Provstiudvalgsmøde 14.januar 2026 Rebild provsti - d. 14-01-2026 kl. 14:00 til 16:00

2 - B. Skibsted kirke, udskiftning tag

Skibsted Kirke, Rebild Provsti – tagudskiftning og restaurering af korhvælv

Sag Udskiftning af tag og reparation af hvælv
Stiftets reference 2025-18822 / 3514480

Hvælvplan, 1: 50

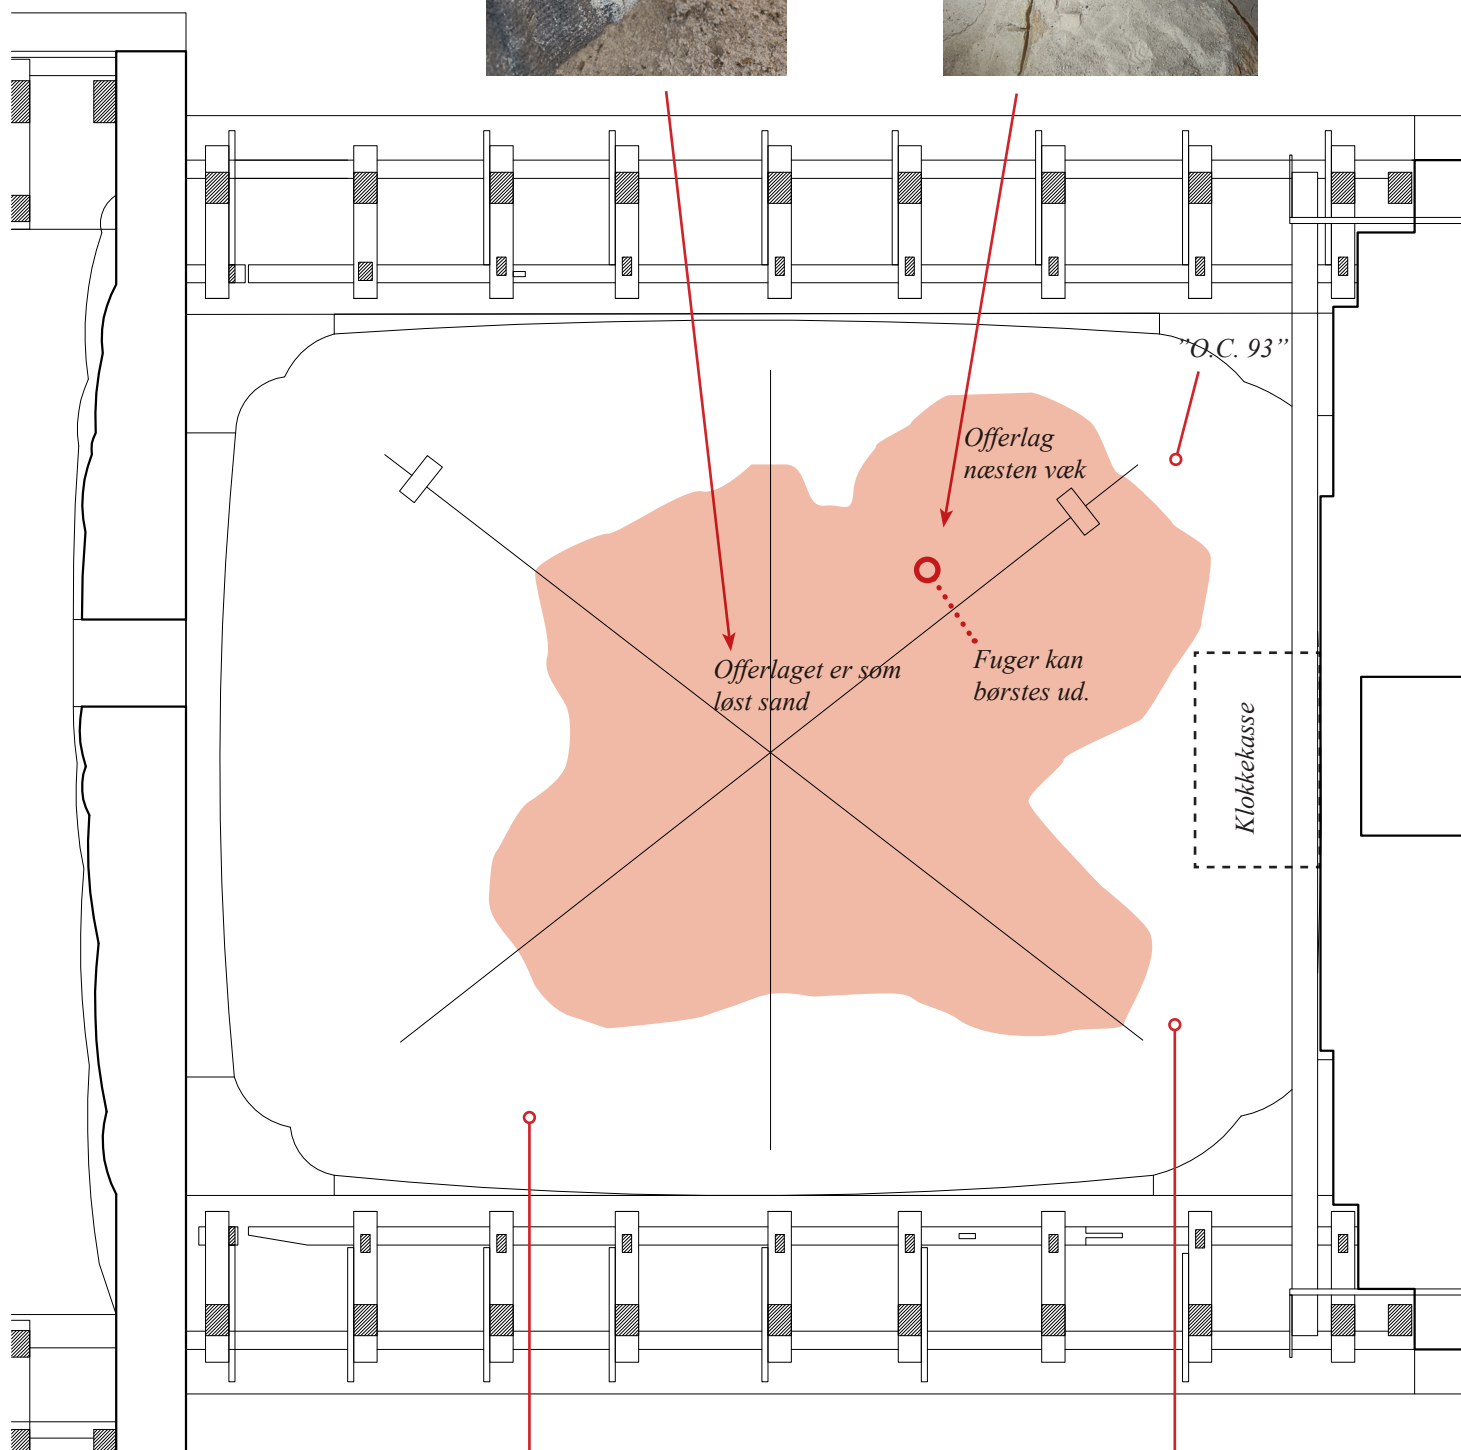
Rød markering angiver omtrentligt omfang af nedbrudt offerpuds.
